■ 江东新区高校区安居房项目装配式建筑奖励建筑面积和方案变更公示启事

江东新区高教组团JDGJ-08-05地块

总建筑面积增加7209.97m²，地上建筑面积增加6859.97m²，地下建筑面积增加350m²。

A区地下车库平面图-变更后

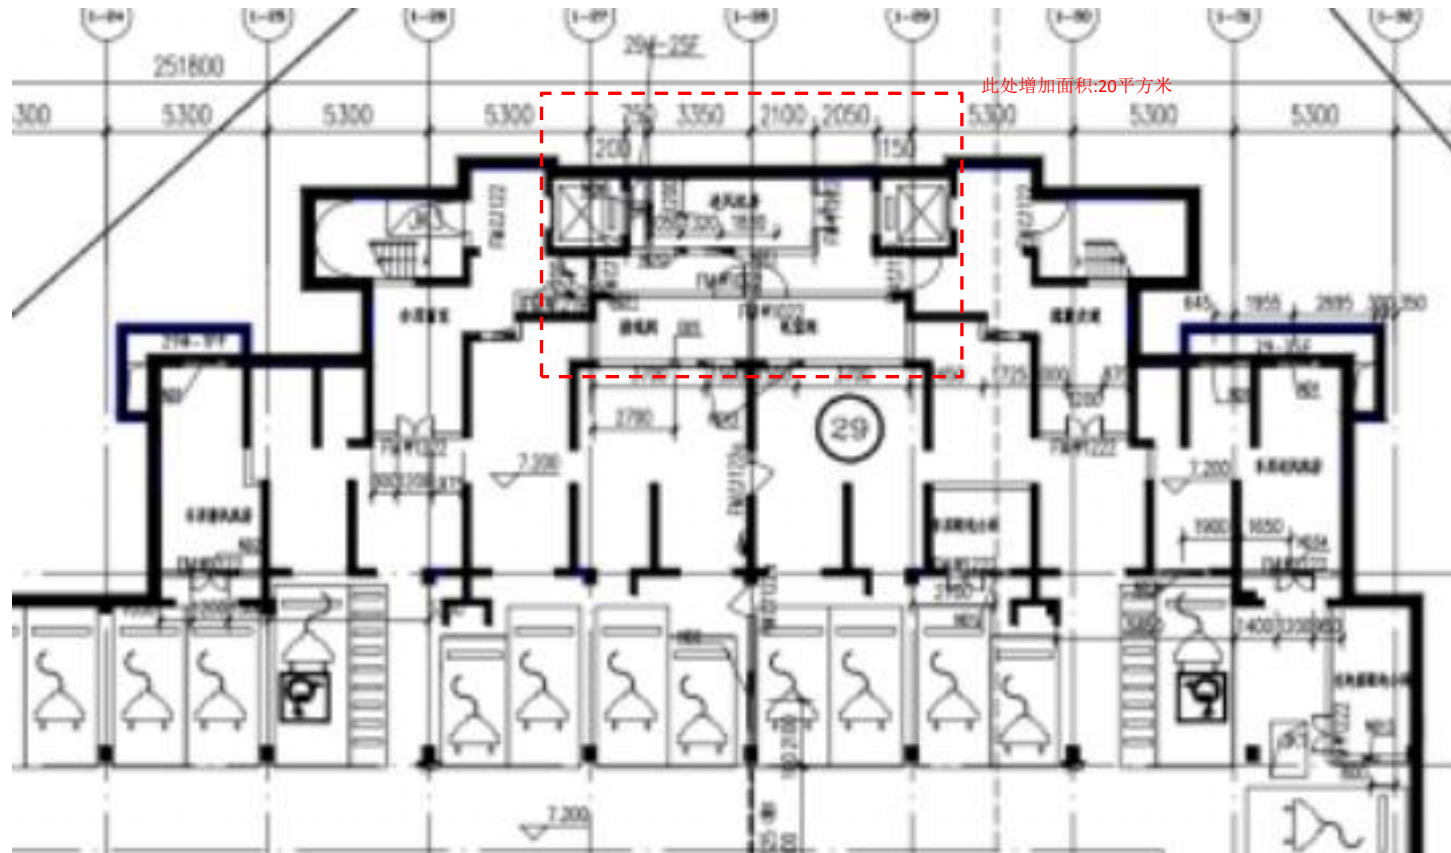
此处面积**增加20m²**
变更说明：
①增加主楼送风机房。

A区地下车库平面图-变更后

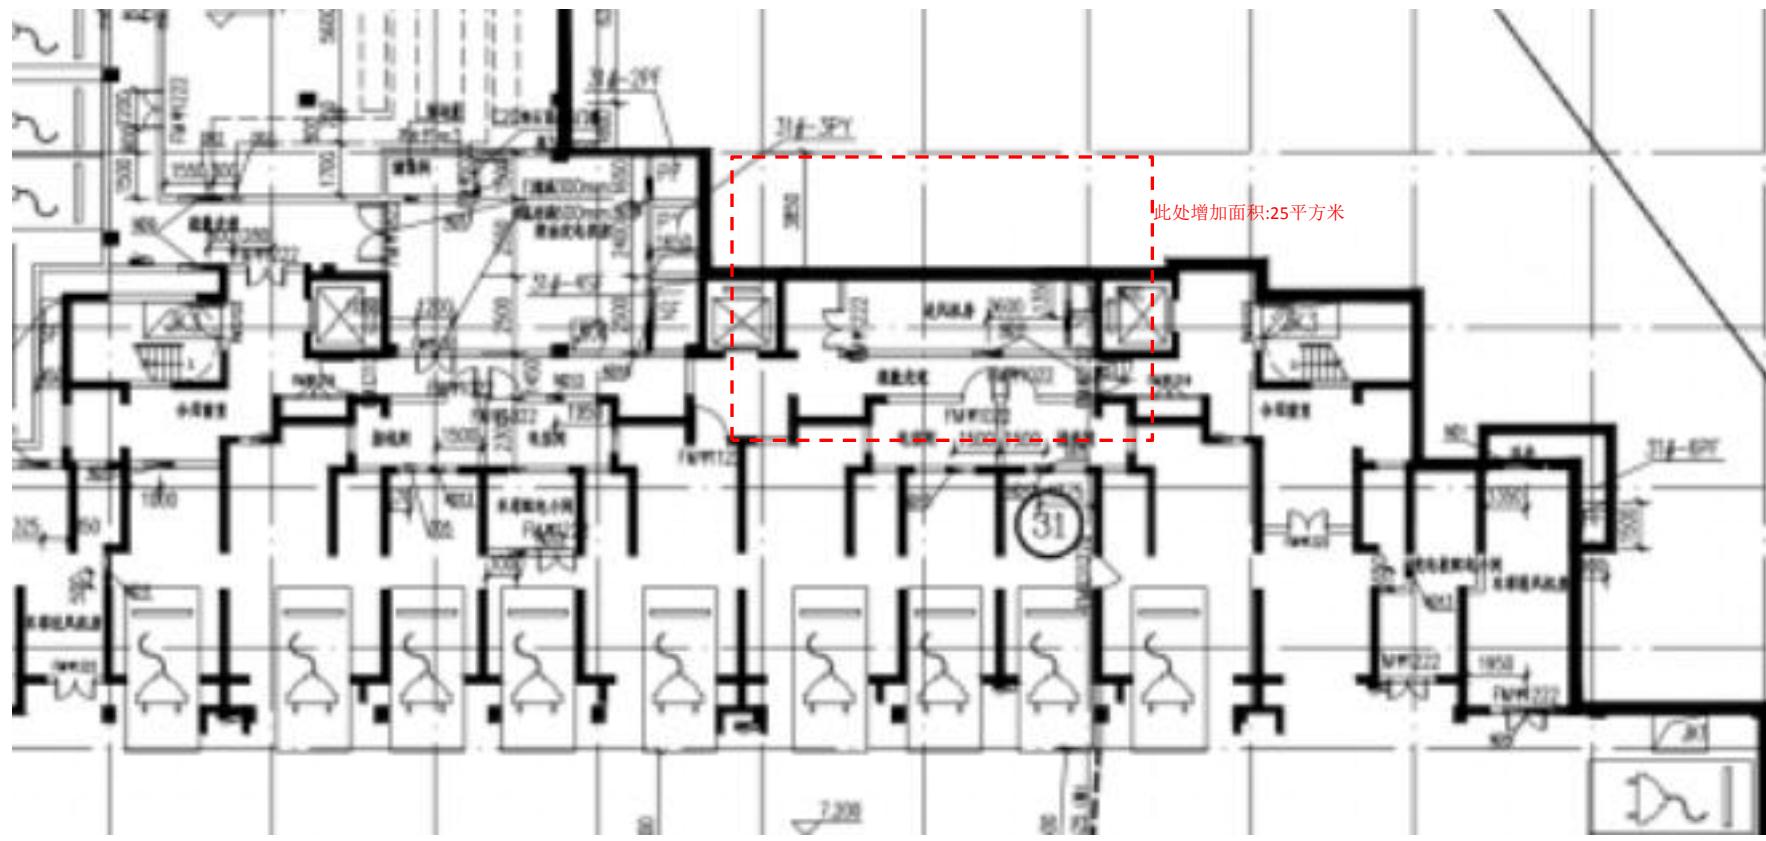
此处面积增加25m²
变更说明：
①增加主楼送风机房。

A区地下车库平面图-变更后

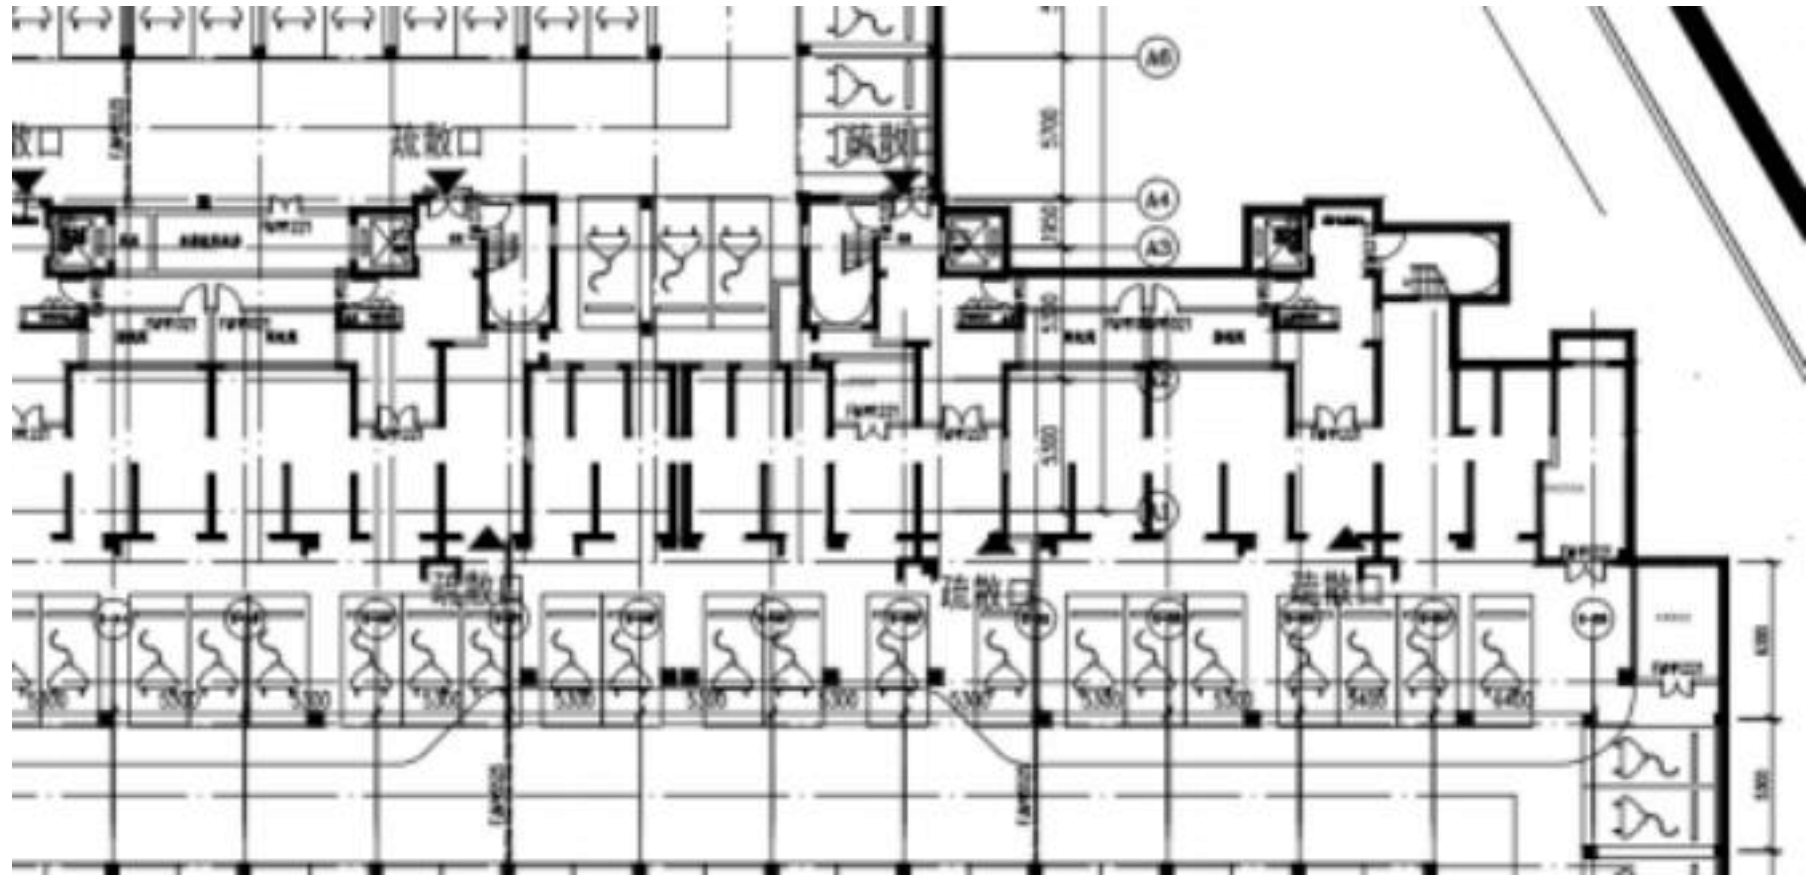
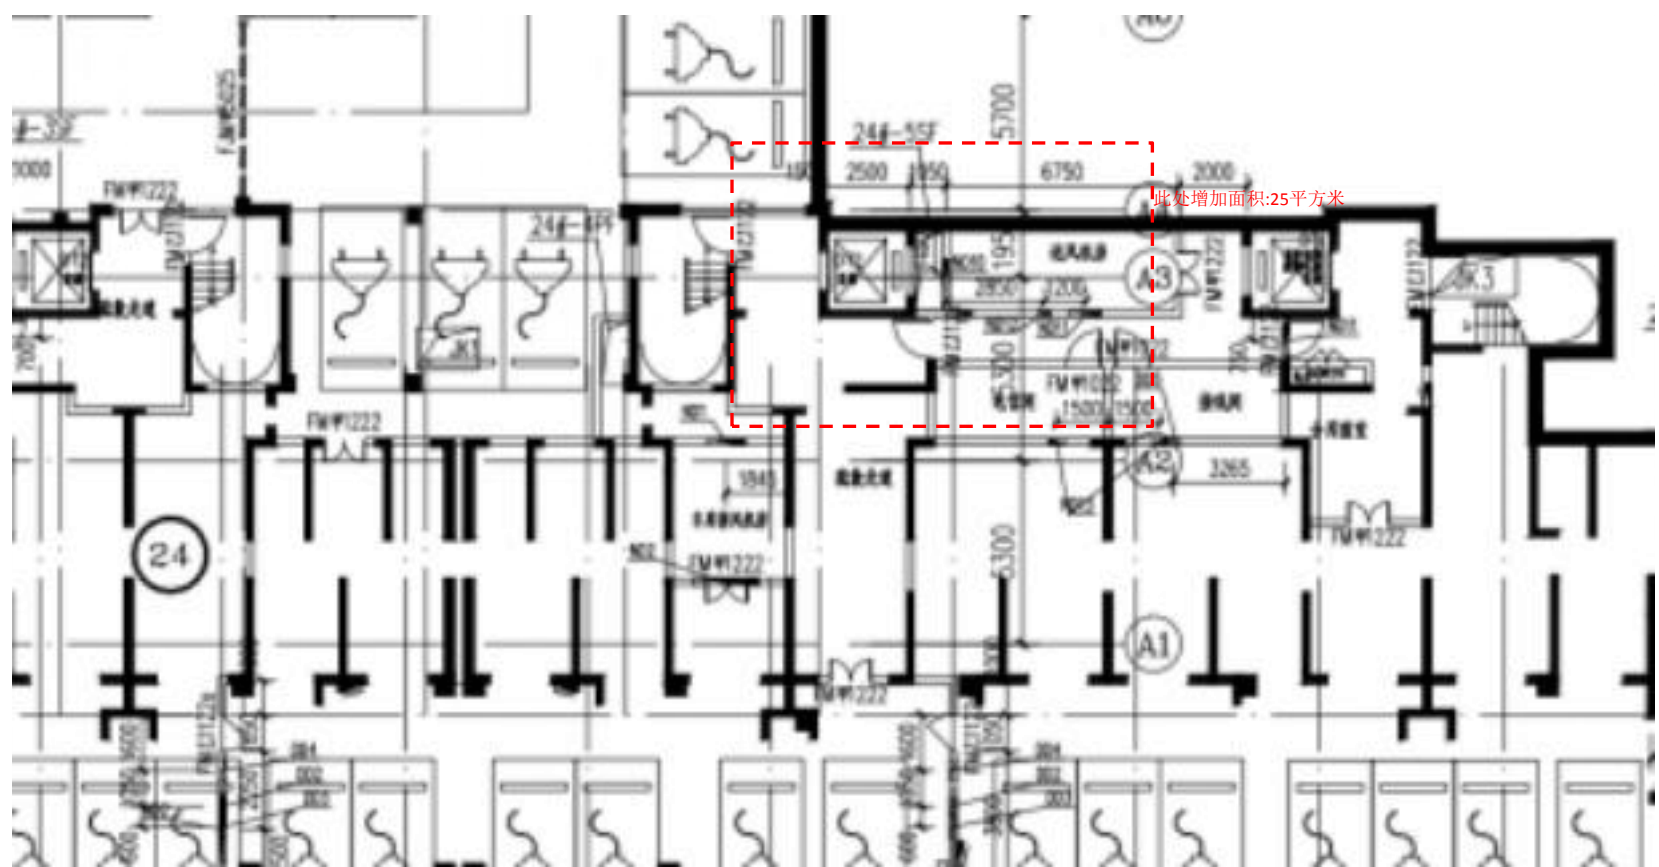
此处面积增加25m²
变更说明：
①增加主楼送风机房。

C区地下车库平面图-变更后

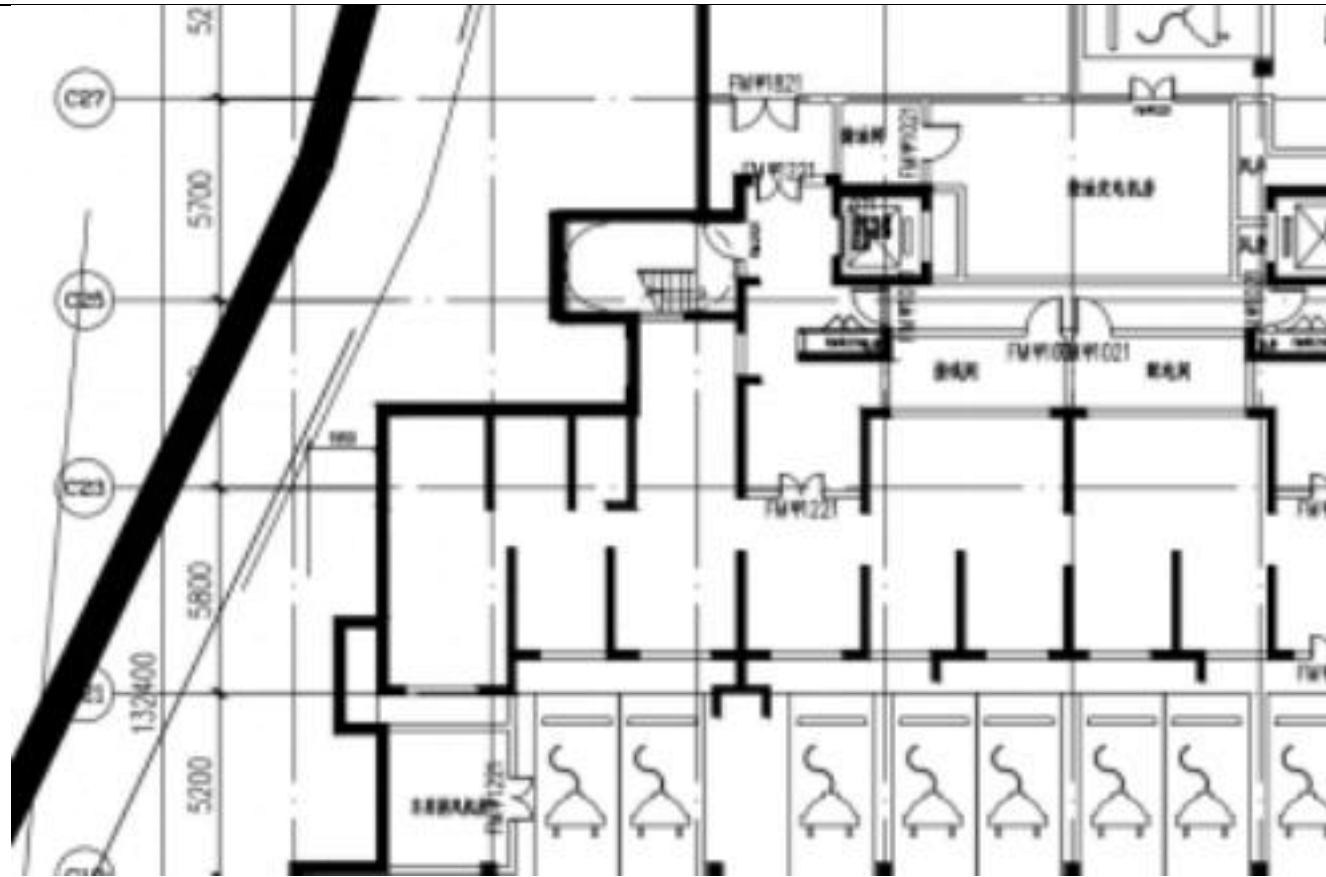
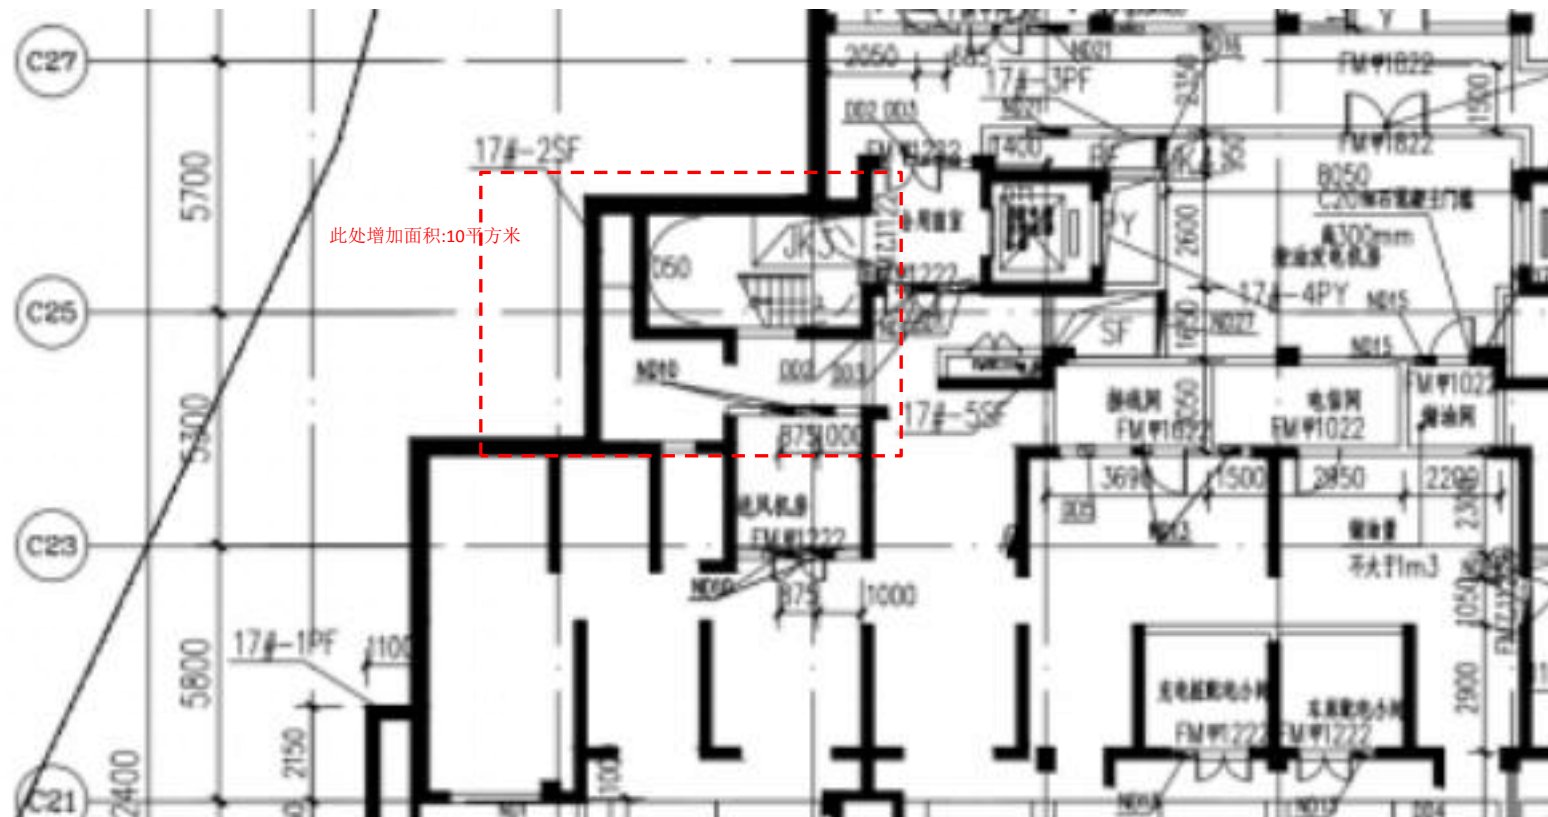
此处面积增加10m²
变更说明：
①增加送风井。

B区地下车库平面图-变更后

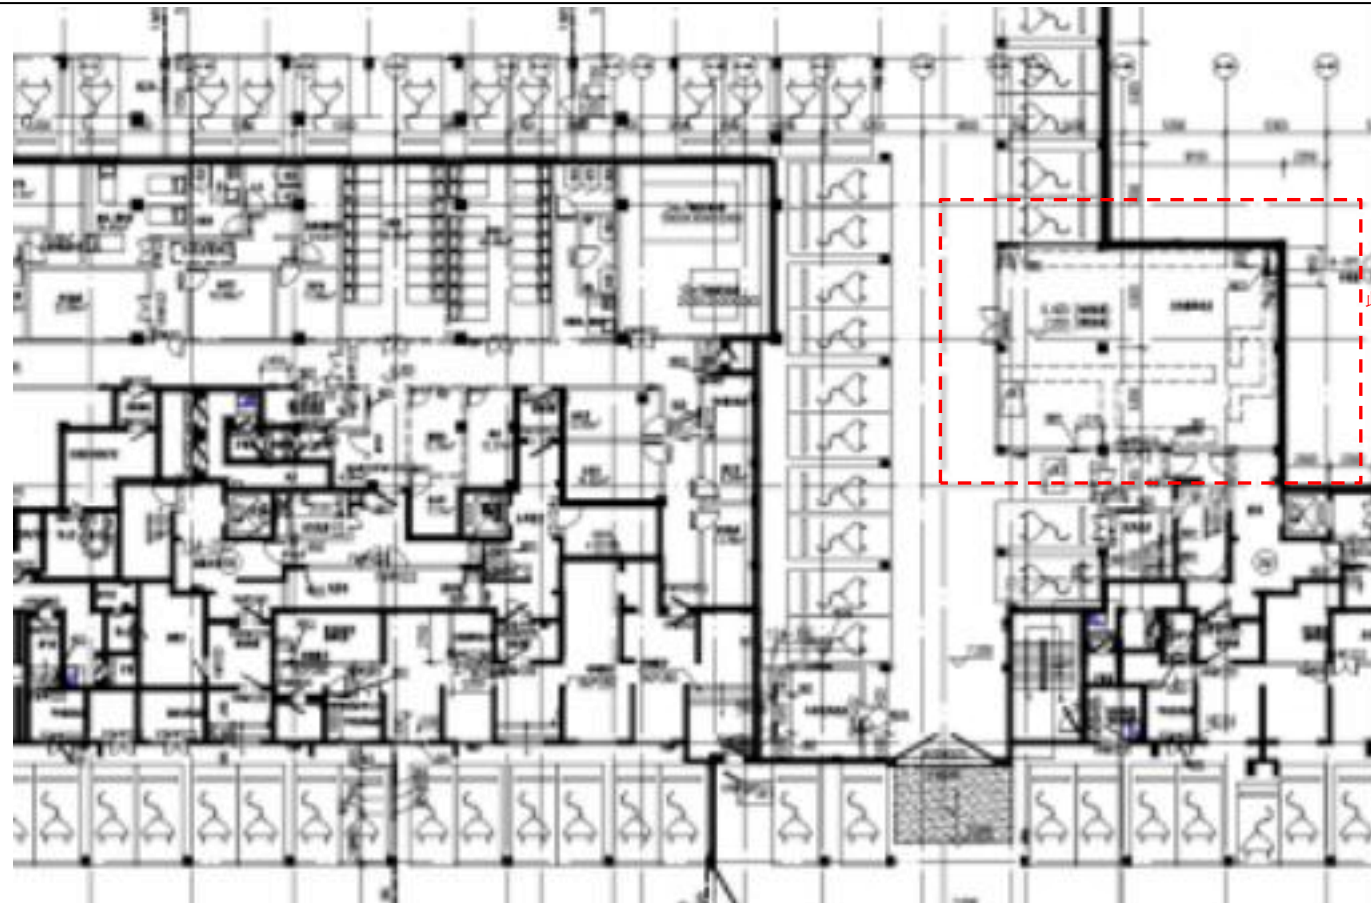
此处面积**增加150m²**
变更说明：
①增加充电桩配电室。

E区地下车库平面图-变更后

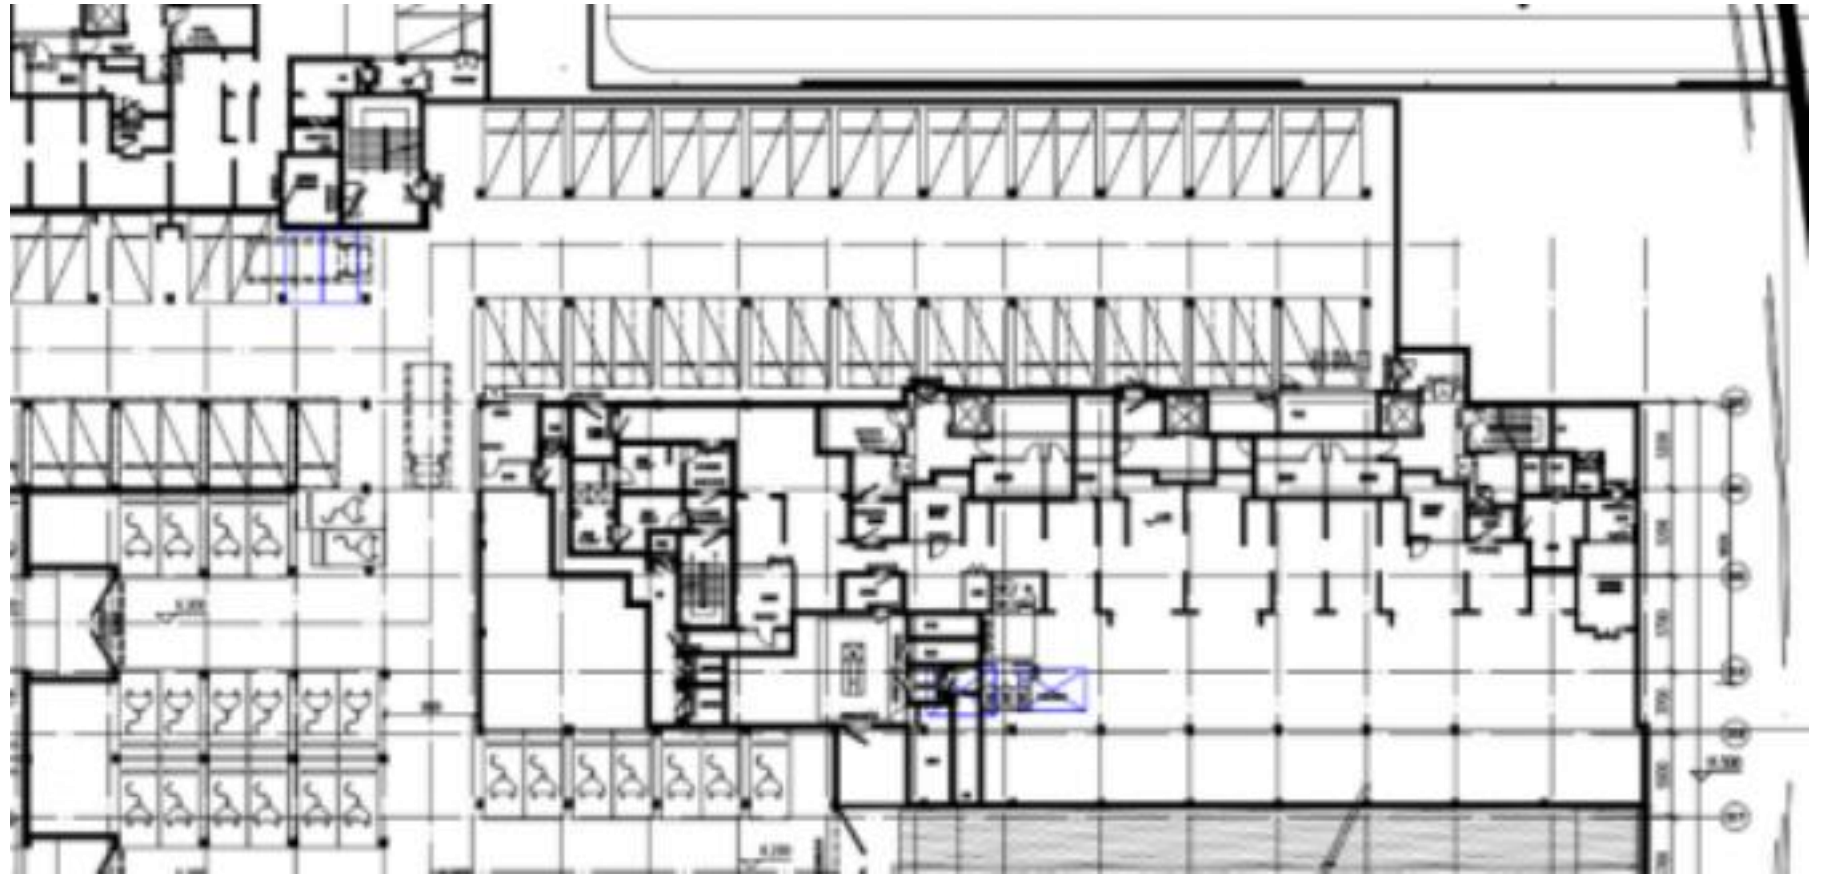
此处面积**增加120m²**
变更说明：
① 幼儿园水泵房。
